# BRIEL'S REPLICA-1 PLUS microSD STORAGE CARD COMPATIBILITY MODS

# 1. MODIFICATIONS ON REPLICA-1 PLUS (*microSD Storage Card* with PCB version 1.13 or 1.16 only)

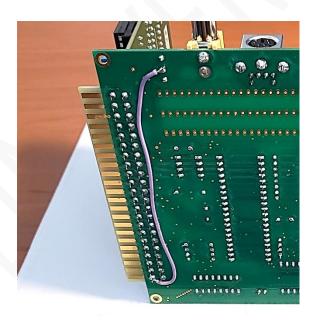
This modification is necessary since, because of the more modern hardware, a signal is missing on the expansion connector and the corresponding pin is not connected to anything. To override this lack, it is essential to **connect pin 1 of the expansion connector to +5V** as illustrated in this picture:
